Comune di Sorrento (NA)
CHIOMENZANO s.a.s.

Realizzazione di un parcheggio interrato multilivello
in Sorrento

Problemi geotecnici
e rischi connessi alla realizzazione

Napoli, maggio 2004

Fig. 1. Sezione schematica sullo scavo e sugli edifici di Parco Tasso

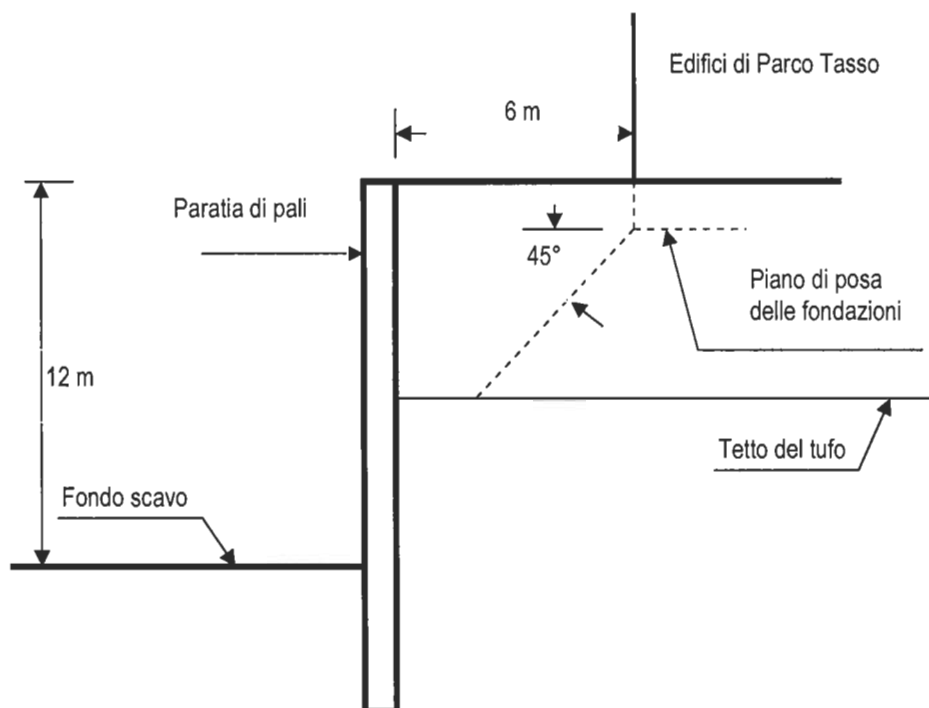
Nella fig. 1 è riportata una sezione schematica dello scavo, della parete di sostegno e degli edifici in questione. Per quanto schematica, la sezione contiene tutti gli elementi noti: l'altezza dello scavo, posta pari al valore massimo di 12 m; la profondità del tetto del banco tufaceo, anch'essa pari al valore massimo di 6 m; la distanza fra gli edifici e lo scavo, posta pari al valore minimo di 6m. Per quanto riguarda le opere di fondazione degli edifici di Parco Tasso, lo scrivente non dispone di alcuna informazione. Appare estremamente probabile che tali edifici siano stati fondati

La figura mostra chiaramente che le tensioni indotte nel sottosuolo dagli edifici di Parco Tasso, e che si diffondono secondo un'inclinazione di 45° , raggiungono il tetto del tufo ben prima di interessare la parete di sostegno.

Per quanto riguarda i cedimenti indotti dallo scavo, secondo Bauer¹ tali cedimenti interessano una fascia, a partire dal bordo dello scavo, della larghezza B pari a:

Nel nostro caso, con $H = (6 - 2) = 4$ m e $\varphi = 30^\circ$, si ha $B = 3,5$ m $<$ 6 m, e quindi gli eventuali cedimenti indotti dallo scavo non potrebbero in alcun caso interessare le fondazioni degli edifici.
